OFICIO ELECTRÓNICO

ORD. N° : 677
ANT. : PROYECTO DE DISEÑO DE ACERAS CALLES TALTAL, PARA LA CALLE FCO BILBAO, DESDE SGTO ALDEA HASTA AV. OHIGGINS Y LA CALLE FLOR DE CHILE, DESDE FCO BILBAO HASTA PROGRESO, COMUNA DE TALTAL.
MAT. : ENVÍA OBSERVACIONES A PROYECTO DE DISEÑO DE ACERAS CALLES TALTAL, PARA LA CALLE FCO BILBAO, DESDE SGTO ALDEA HASTA AV. OHIGGINS Y LA CALLE FLOR DE CHILE, DESDE FCO BILBAO HASTA PROGRESO, COMUNA DE TALTAL.
ADJ. : No Hay

Antofagasta, 28 marzo 2025

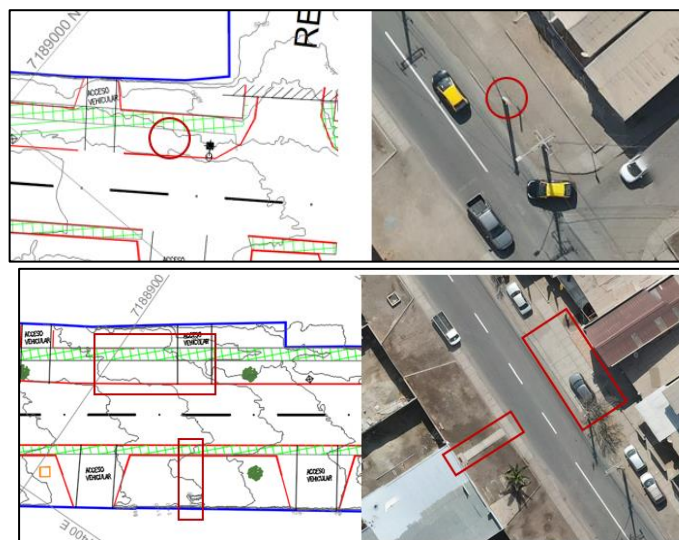
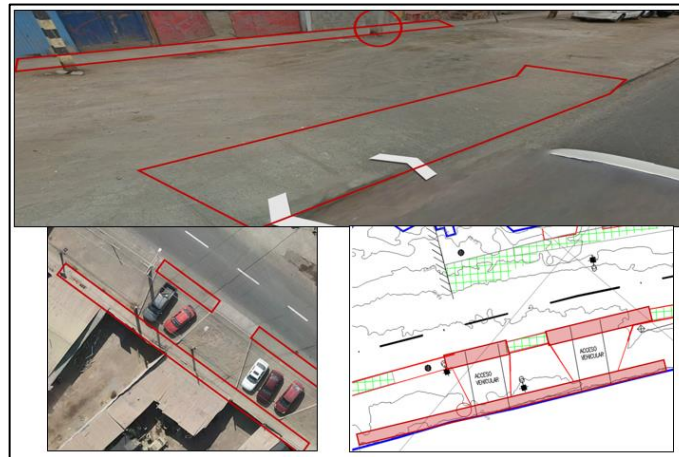
1.1. Corregir CBR

• Reposición Calzada de Asfalto CBR >20%	
- Tipo de vía: Colectora	4.000.000 EE.
- Espesor Carpeta Asfáltica:	60 mm.
- Binder:	70 mm
- Base Granular:	150 mm CBR \geq100%
- Sub base Granular:	150 mm $30\% \leq \text{CBR} \leq 50\%$

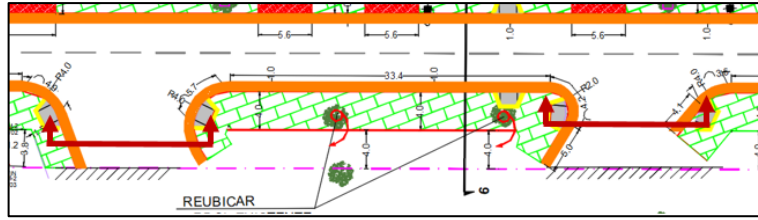
2.3.7. Agregar corte para esta reposición de pavimento de hormigón.

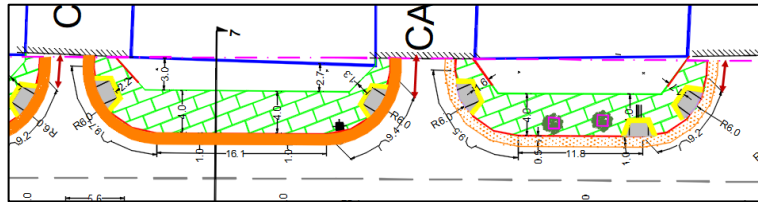
2.3.8. Acotar hasta límite de proyecto

2.3.9. Las soleras miden 1 metro y no pueden cortarse, por lo que las soleras rebajadas deben expresarse en números cerrados. Por ejemplo, solera rebajada de 5,6 m debe quedar expresada como 5,0 m o 6,0 m

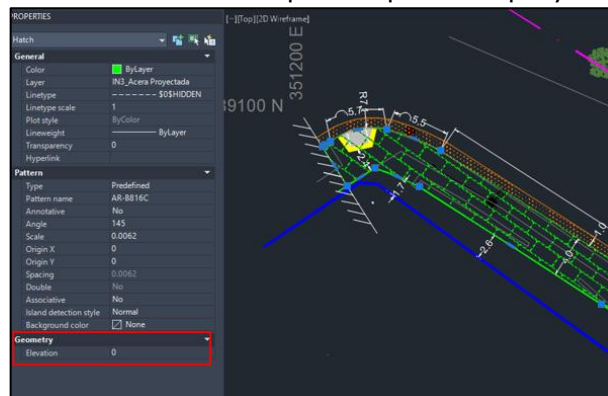
2.3.10. Considerar observación 2.2.6 para superficies proyectadas.
